# H27-Br-1

## 柱状図(0.00m~35.00m)

1-145(分類c)①  
 審査資料作成の際に模様を見直したため。  
 1-146(分類b)②  
 報告書の記載漏れを修正したため。

柱状図(60.00m~90.00m)

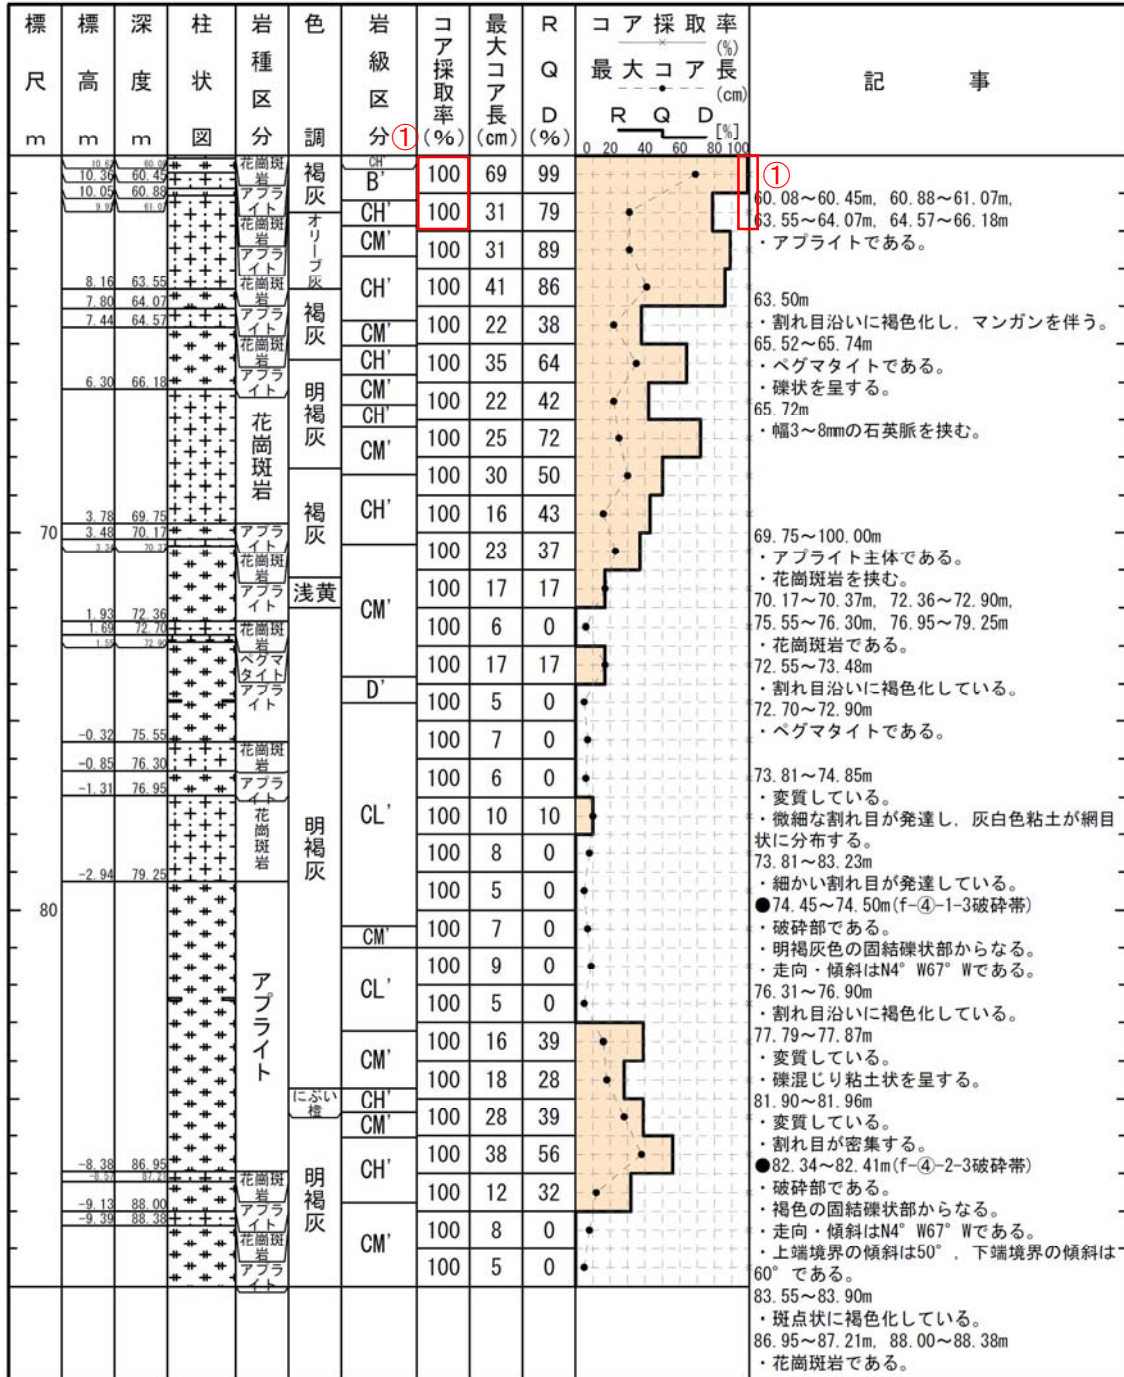
1-178(分類b)①  
報告書の記載漏れを修正したため。

柱状図(60.00m~90.00m)

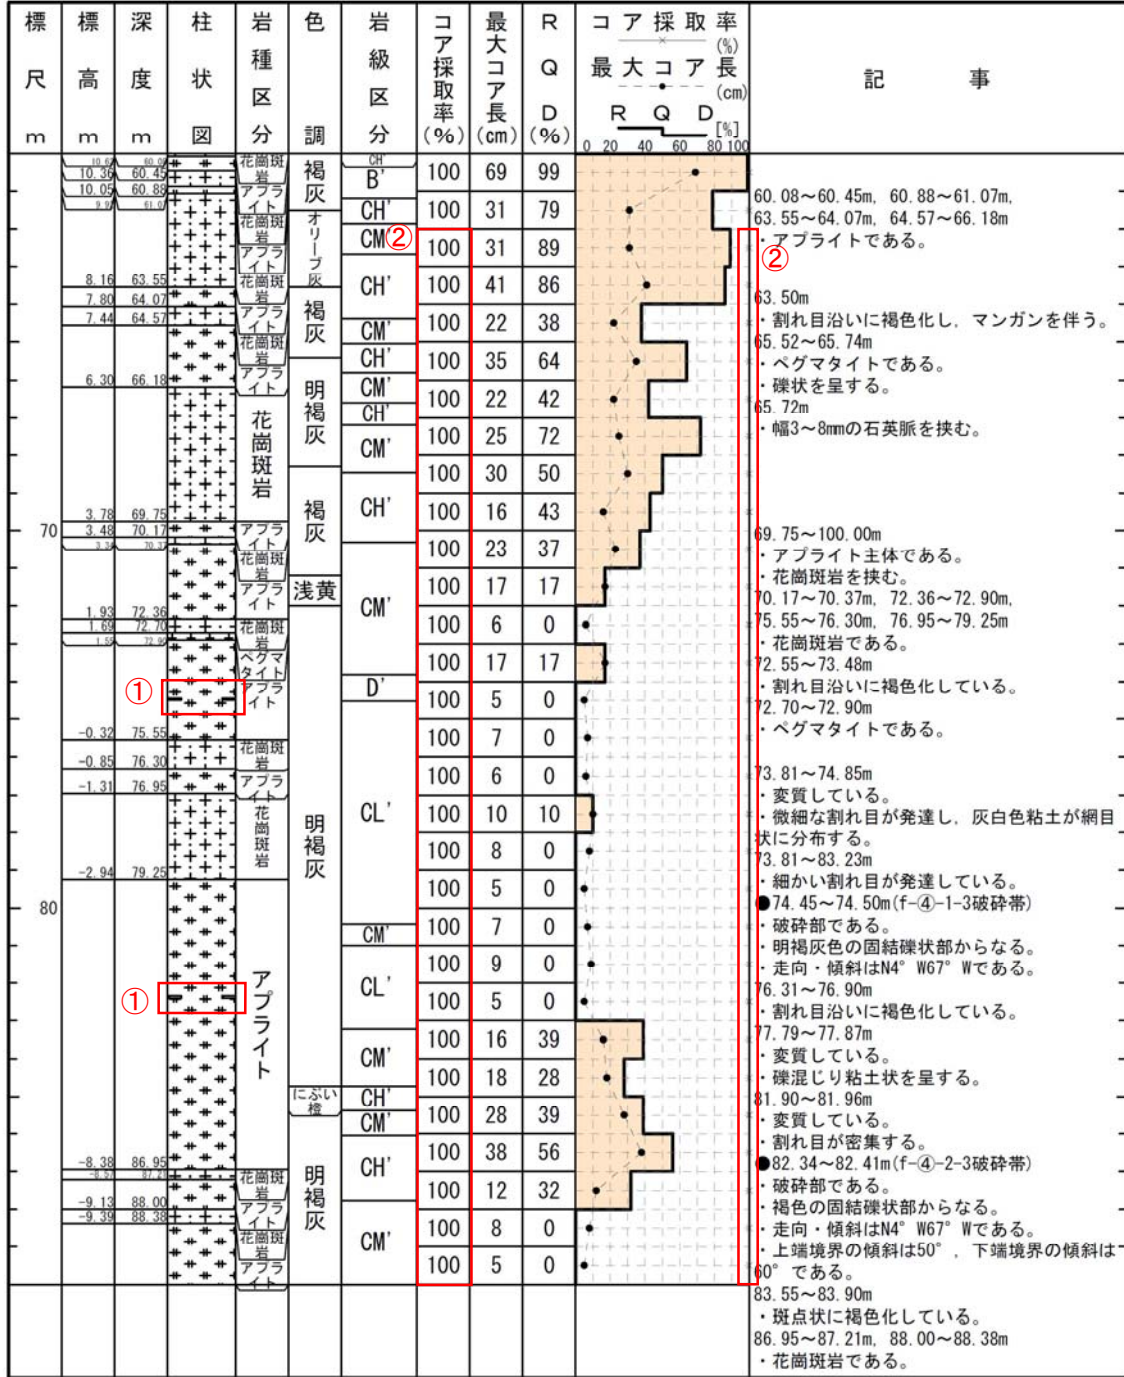
1-179, 1-180(分類d)①  
記事欄の記載変更に伴う変更。(破砕部模様の変更)  
1-178(分類b)②  
報告書の記載漏れを修正したため。

柱状図(0.00m~30.00m) 1/2

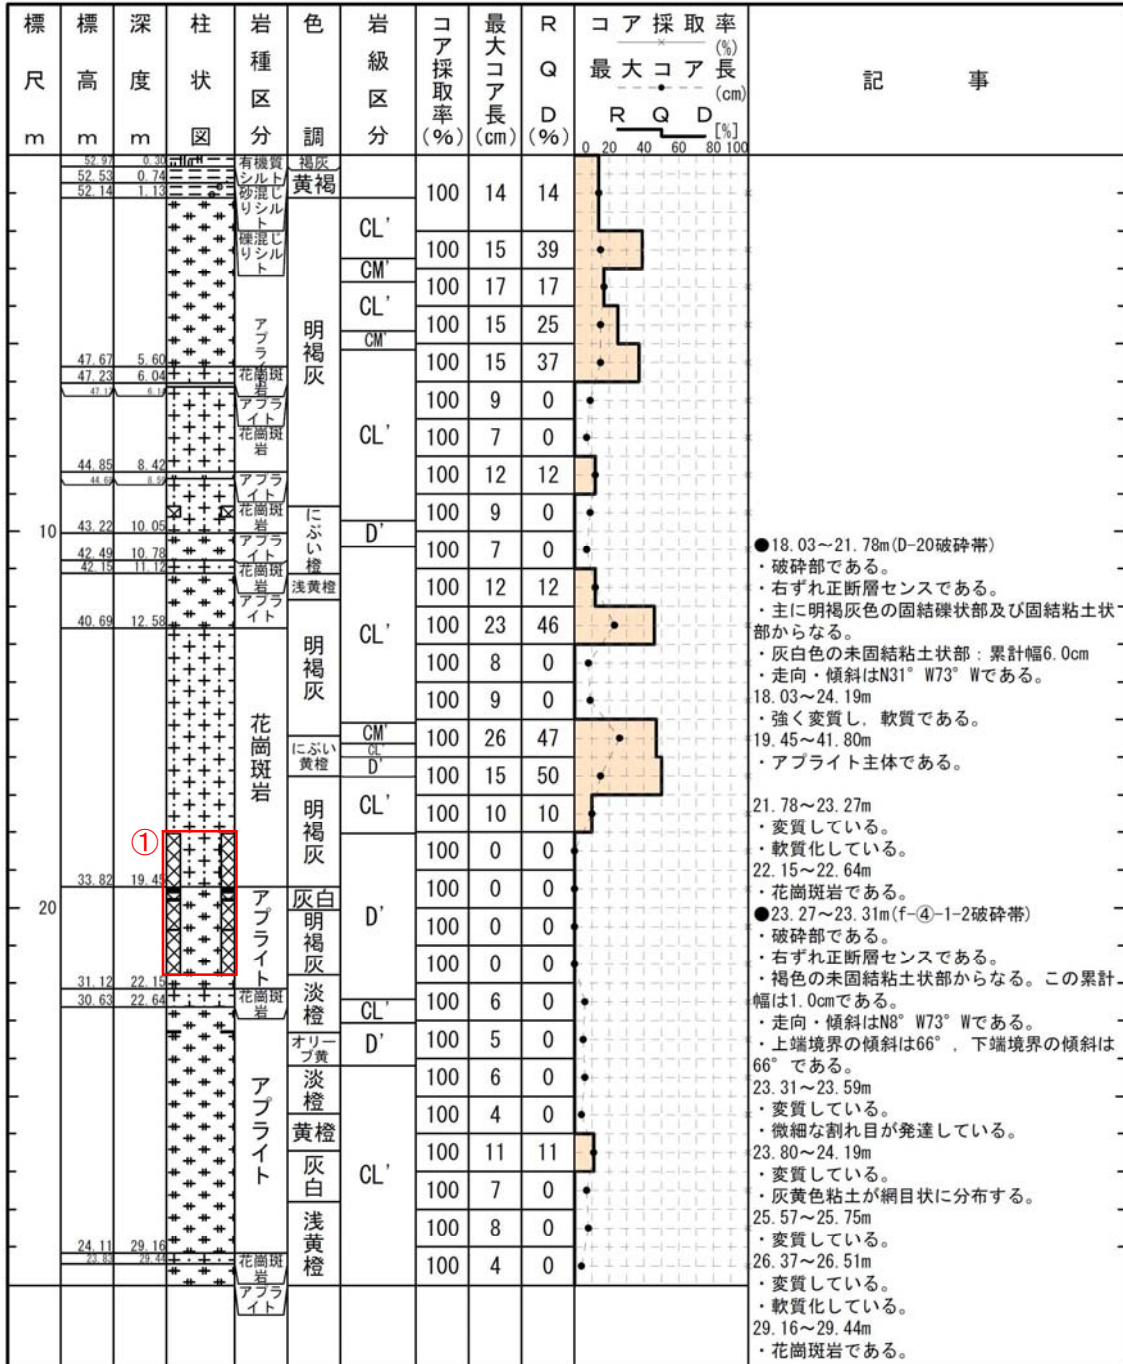
- 1-181(分類c)①  
審査資料作成の際に模様を見直したため。
- 1-182(分類d)②  
記事欄の記載変更に伴う変更。(破碎部模様の変更)
- 1-183(分類c)③  
表現を統一したため。
- 1-184(分類b)④  
報告書の記載漏れを修正したため。

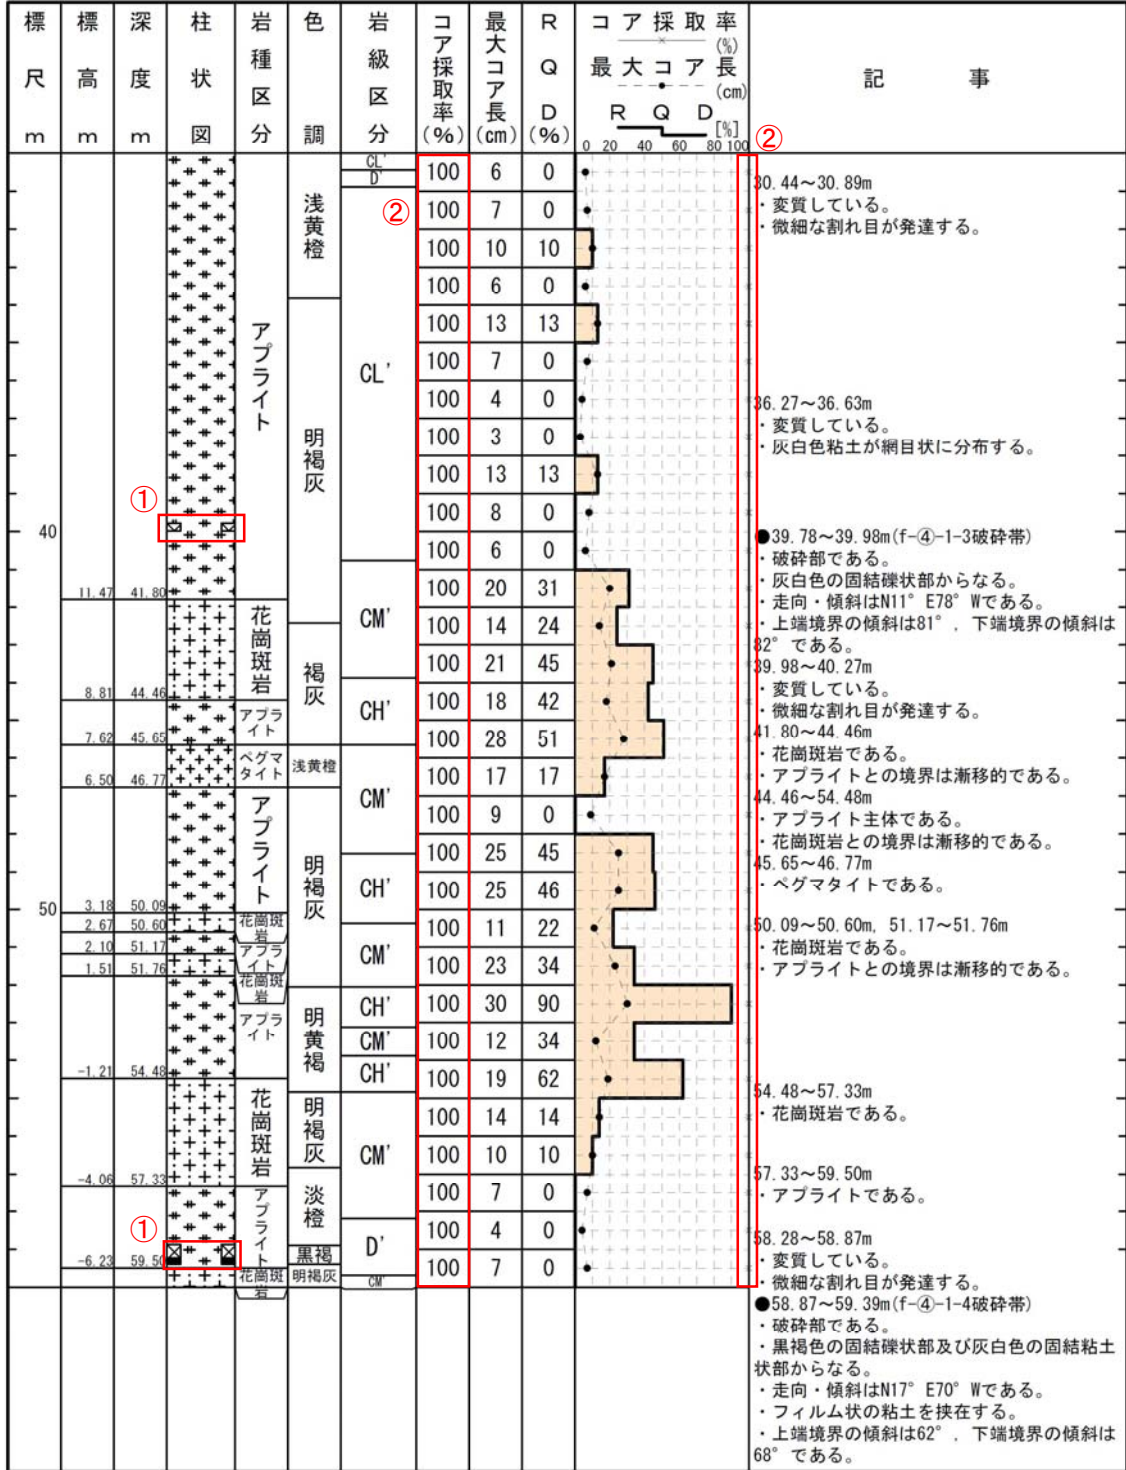
1-184(分類b)①  
報告書の記載漏れを修正したため。

## 柱状図(60.00m~80.00m)

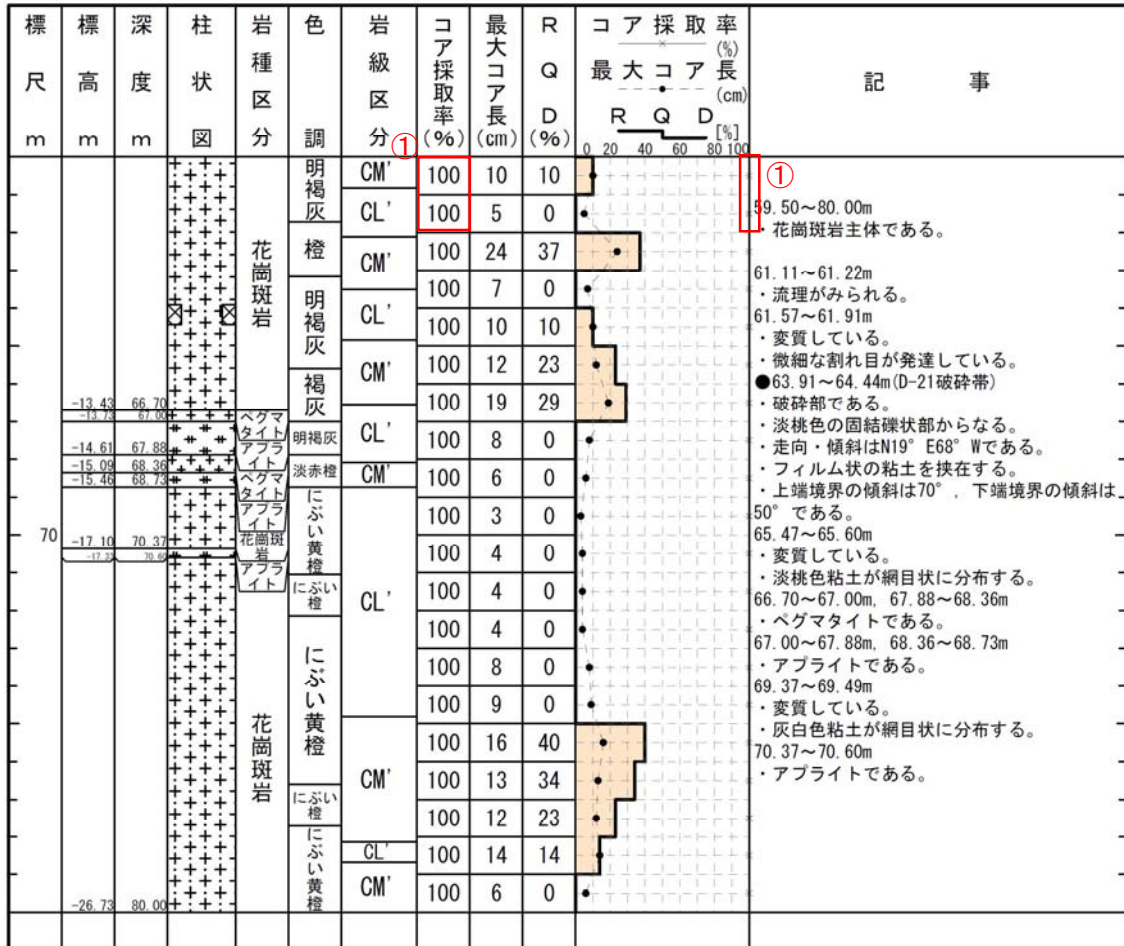
1-184(分類b)①  
 報告書の記載漏れを修正したため。

## 柱状図(60.00m~80.00m)

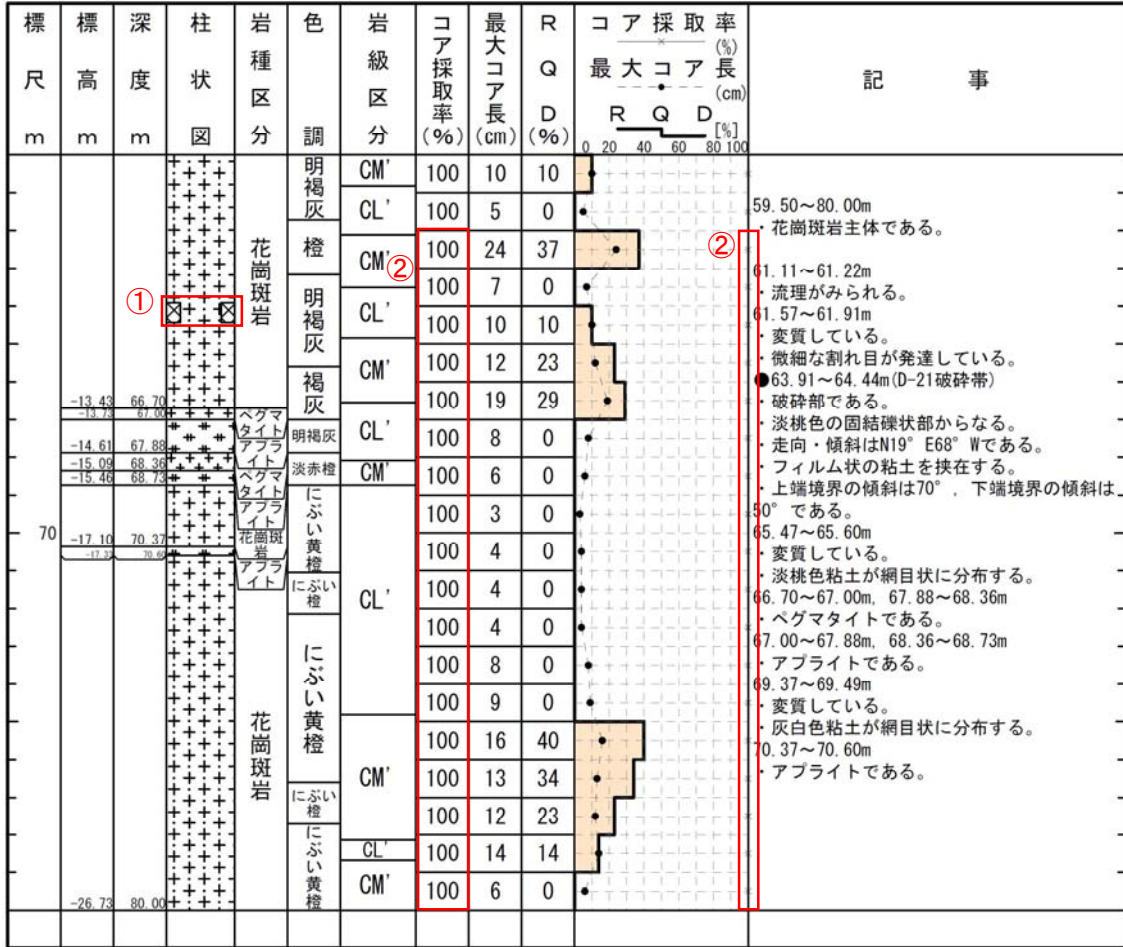
- 1-188(分類d)①  
記事欄の記載変更に伴う変更。(破砕部模様の変更)
- 1-184(分類b)②  
報告書の記載漏れを修正したため。

## 柱状図(0.00m~35.00m)

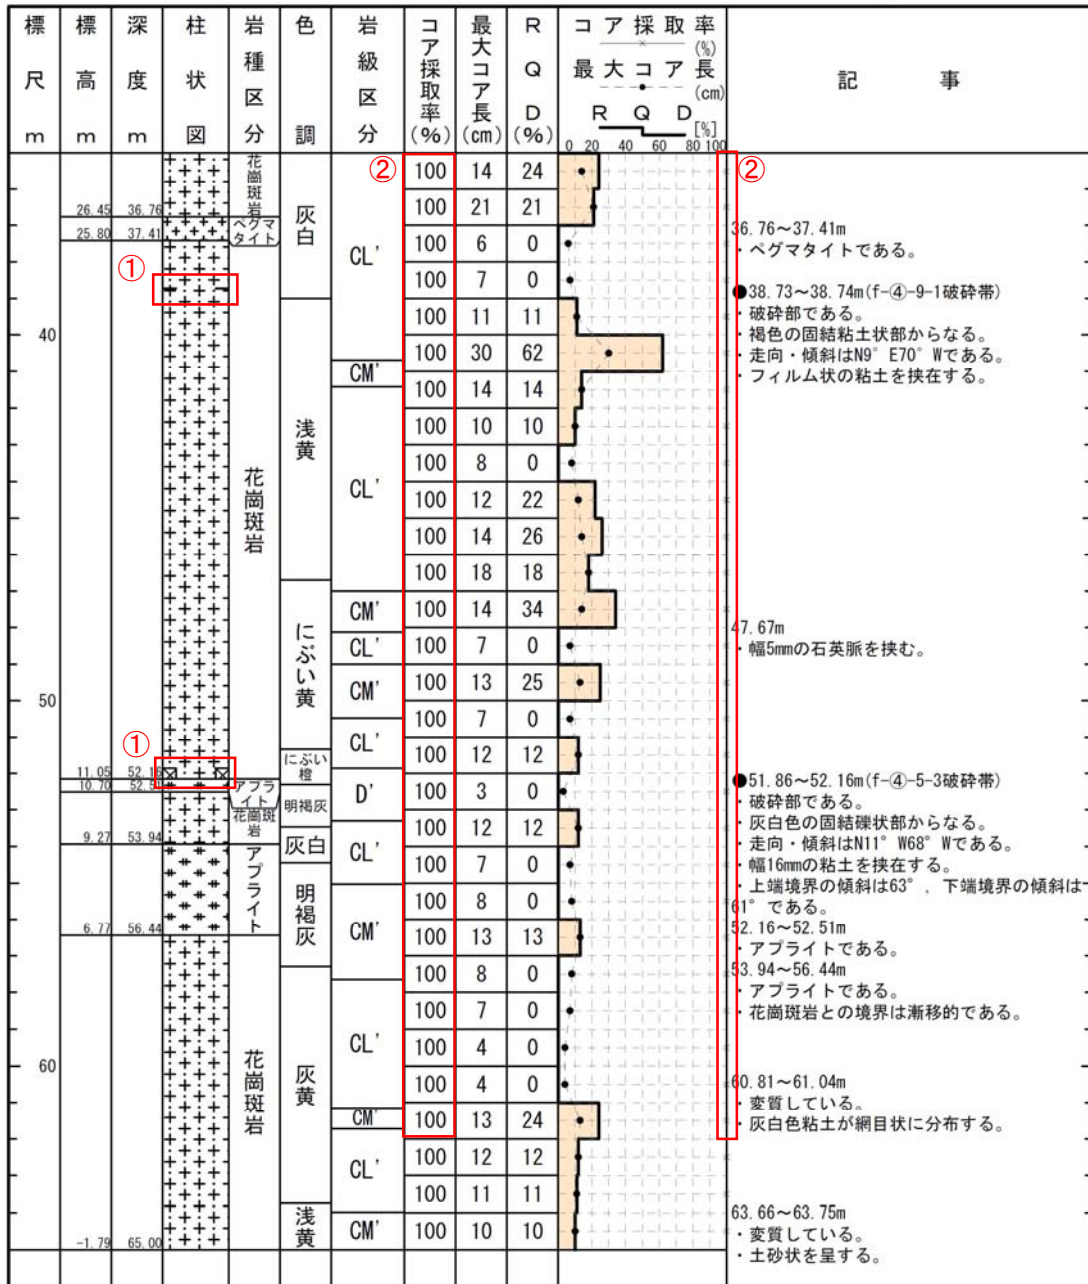
1-191(分類b)①  
報告書の記載漏れを修正したため。

柱状図(35.00m～70.00m)

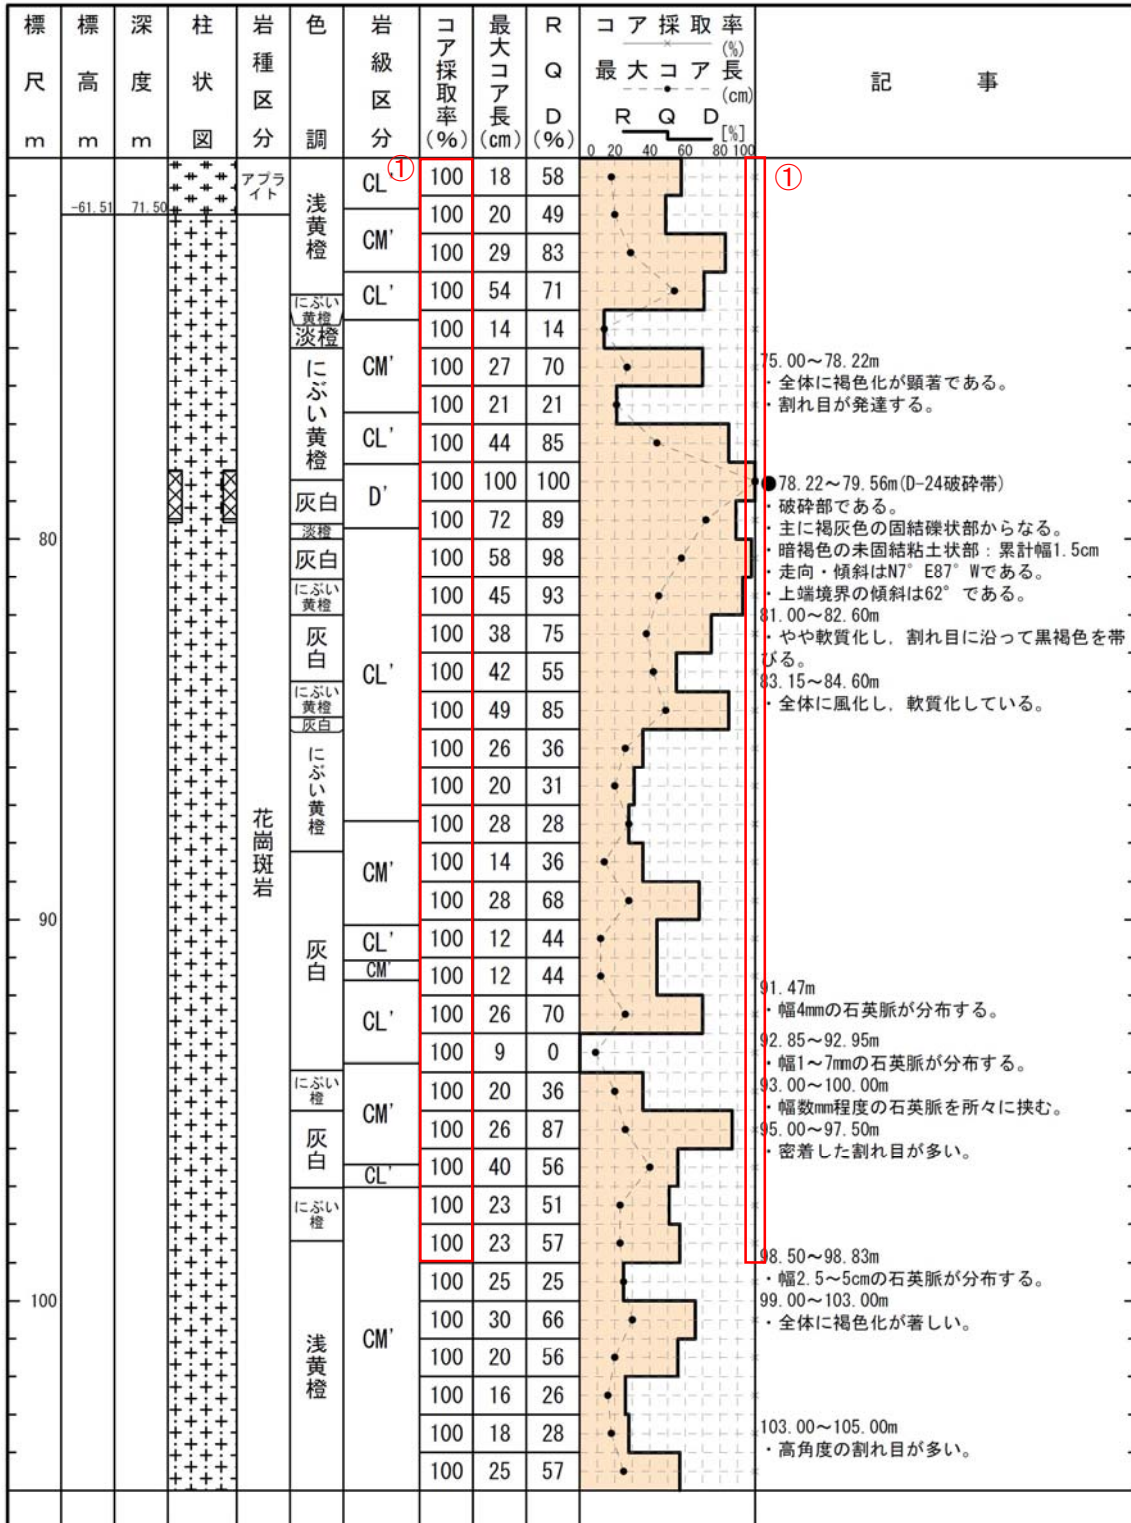
1-203(分類b)①  
報告書の記載漏れを修正したため。
